## SUSITARIMAS Nr. 4

DĖL 2023-05-19 RANGOS DARBŲ SUTARTIES Nr. 23-101-AS „*Kitos paskirties – maisto atliekų mechaninio apdorojimo pastato, Ketvergių g. 2, Dumpių k., Dovylių sen., Klaipėdos r. sav., statybos darbai*“ PAKEITIMO

**DĖL DAUGIASLUOKSNIŲ PLOKŠČIŲ IR CIKLONO PAJUNGIMO ORTAKIŲ VYKDOMŲ IR NEVYKDOMŲ DARBŲ**

## DĖL PAPILDOMŲ DARBŲ PAGAL 2023-05-19 RANGOS DARBŲ SUTARTĮ NR. 23-101-AS

Jungties detalė

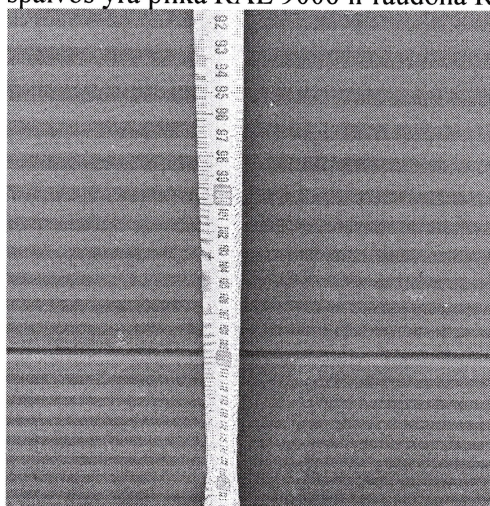
- Techniniame projekte numatytas daugiasluoksnės sieninės plokštės plotis yra 1150 mm, spalvos pilka RAL 9006 ir raudona RAL 3013:

- 4.1.1. Apklausus plokščių tiekėjus, tapo žinoma, kad visi plokščių tiekėjai tenkina 1150 mm pločio ir pilkos RAL 9006 spalvos parametrus, tačiau negali pasiūlyti raudonos RAL3013 spalvos (*Priedas Nr. 1*).
- 4.1.2. Vienintelis tiekėjas RUUKKI gali pasiūlyti raudoną RAL3013 spalvą bet šio tiekėjo plokštės plotis yra 1100 mm.
- 4.1.3. Išmatavus esamo pastato plokštes, matyti, kad yra sumontuotos būtent 1100 mm plokštės plotis, o ne 1150 mm, kaip nurodyta Darbo projekte, bei siūlomos plokščių spalvos yra pilka RAL 9006 ir raudona RAL 3013:

- 4.1.4. Taigi pagal faktą yra reikalingos būtent 1100 mm pločio plokštės.
- 4.1.5. Taip pat, Darbo projekte numatyta ugniasienė iš 150 mm vatos storio, o likusios sienos – iš 120 mm PIR plokštės storio.
- 4.1.6. Informuojame, kad rinkoje nėra tokių daugiasluoksnių plokščių, kurios yra suprojektuotos techninio projekto techninėje specifikacijoje.
- 4.1.7. RUUKKI firmos vatinės plokštės yra galimos tik 120 mm, 140 mm ir 160 mm storio. Pažymėtina, kad visų storių RUUKKI plokštės tenkina atsparumo ugniai parametrai – EI60, tačiau naudojant 120 mm plokštę su 0,5 mm storio skarda yra didelė grėsmė, jog ji gali sulūžti dėl vėjo apkrovos, todėl RUUKKI siūlo naudoti visoms pastato sienoms 140 mm storio plokštę su 0,6 mm storio skarda (*Priedas Nr. 2*). Šiuo atveju, nėra naudingiau naudoti 160 mm storio plokštę, nes ir 140 mm storio plokštė užtikrina

- 1) Dėl daugiaskluoksnės plokštės. Rangovo siūlomos RUUKKI gamintojo plokštės atitinka techninių specifikacijų reikalavimus, todėl leis įgyvendinti pastato techninio ir darbo projektų sprendinius. Rangovo siūlymui neprieštarujame.
- 2) Dėl ciklono pajungimo ortakio. Neprieštarujame rangovo siūlomam pakeitimui, kuriuo ortakiai su 315 mm diametru keičiami į 630 mm diametro ortakius.

Atsižvelgiant į rangovo raštą Techniniame projekte suprojektuotos daugiasluoksnės plokštės, kurių rinkoje nėra ir kyla didelė grėsmė, kad gali sulūžti dėl vėjo apkrovos. Rangovas pateikė siūlymą suvienodinti ir padidinti daugiasluoksnių plokščių storį į 140 mm ir sumažinti plotį iki 1100 mm, pagal tai kokios yra sumontuotos esamo pastato.

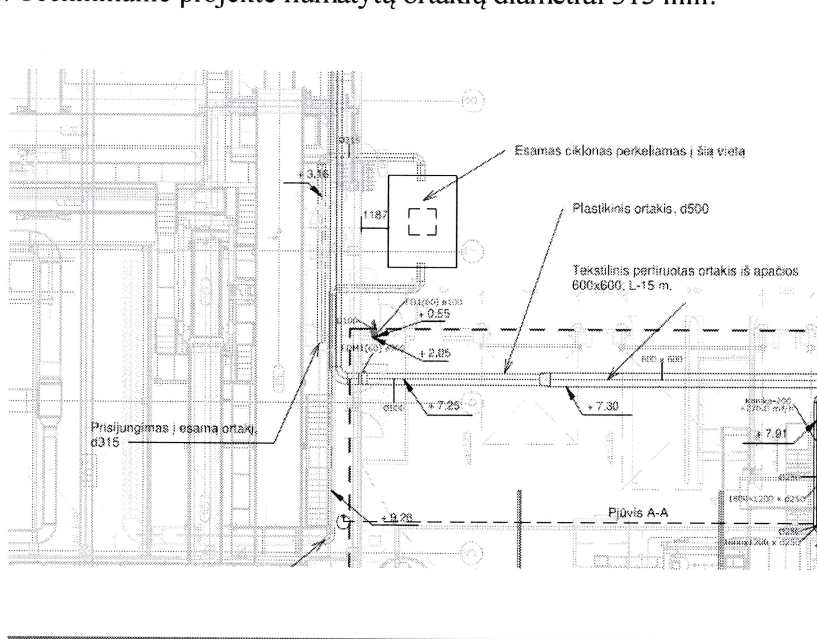
atsparumo ugniai parametras – EI60, kuris reikalaujamas pagal darbo projektą, išskyrus plokštės storį ir plotį.
